PROJET DE CENTRALE AGRIVOLTAÏQUE

Montmorillon (86)

Étude d'impact sur l'environnement

-Mémoire en réponse-

Figure 23 : Plan de masse superposé aux enjeux habitats de l'herpétofaune

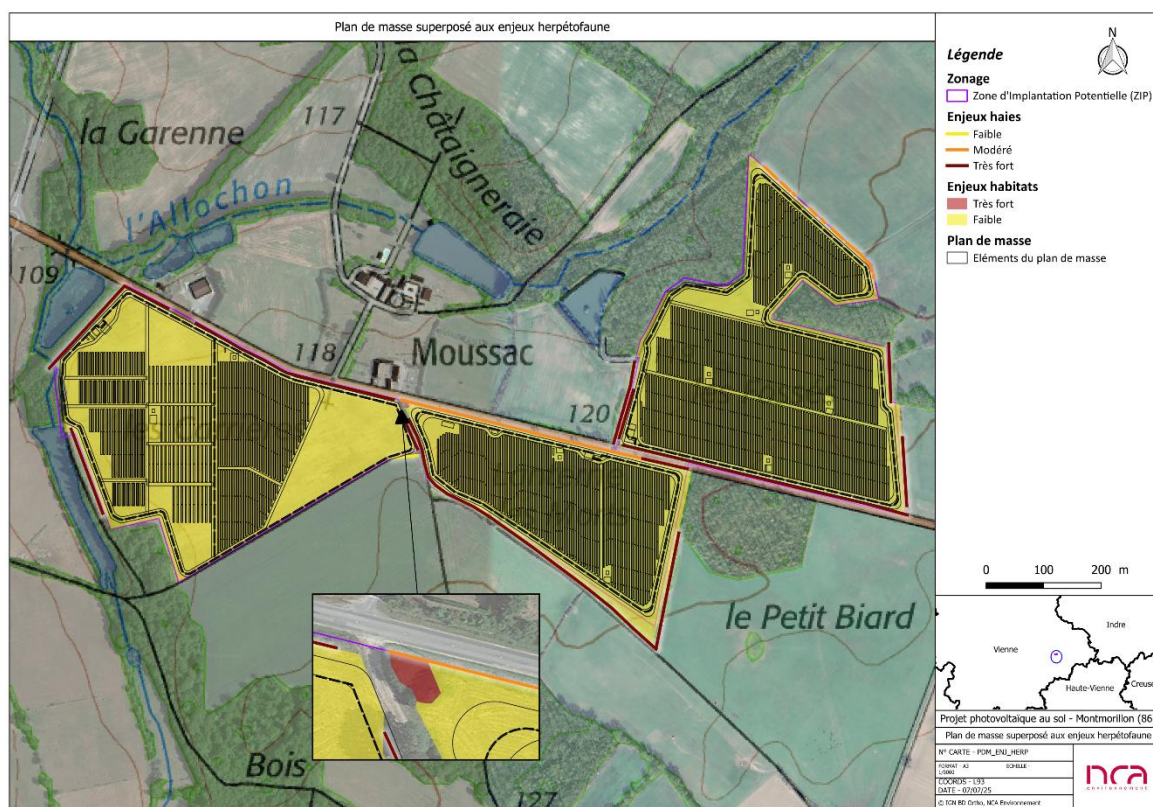
La **figure 30** a été modifiée **en page 48**, la voici ci-dessous :

Figure 25 : Mesure de compensation C n°1 et mesure d'accompagnement A n°4

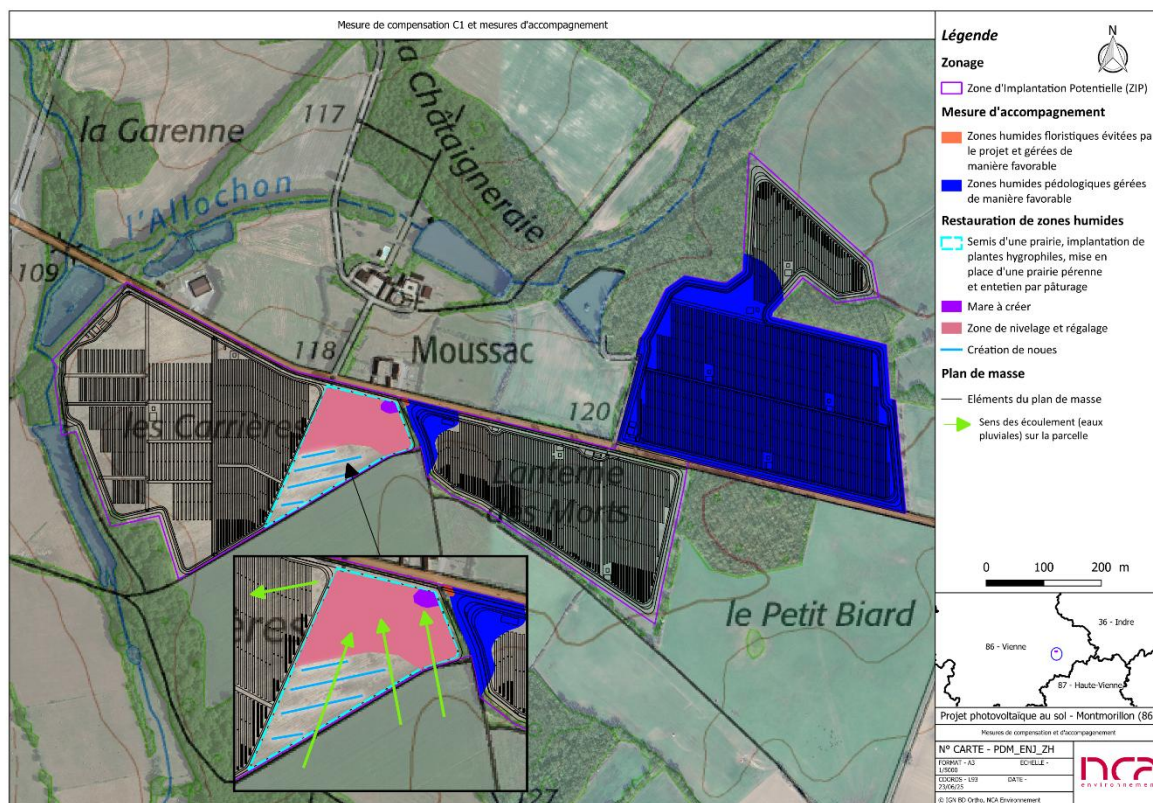
La **figure 36** a été modifiée **en page 54**, la voici ci-dessous :
